## 改善箇所説明図

### 基準不適合発生箇所

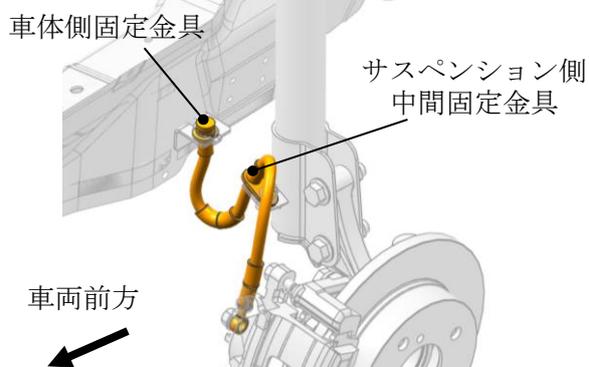
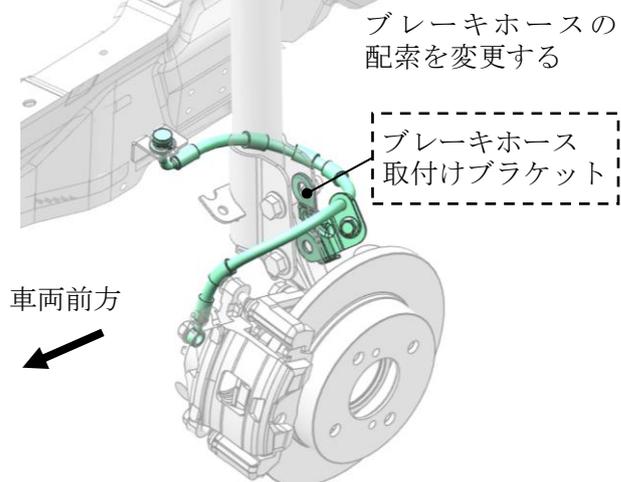
前輪ブレーキにおいて、ブレーキホースの長さが不適切なため、ブレーキホースに引張力が発生し、ホース内部に亀裂が発生することがある。そのため、そのままの状態で使用を続けると、亀裂が広がり、ブレーキ液が漏れて警告灯が点灯し、最悪の場合、制動力が低下するおそれがある。

全車両、ブレーキホース取付けブラケットを追加し、ブレーキホースを対策品と交換する。
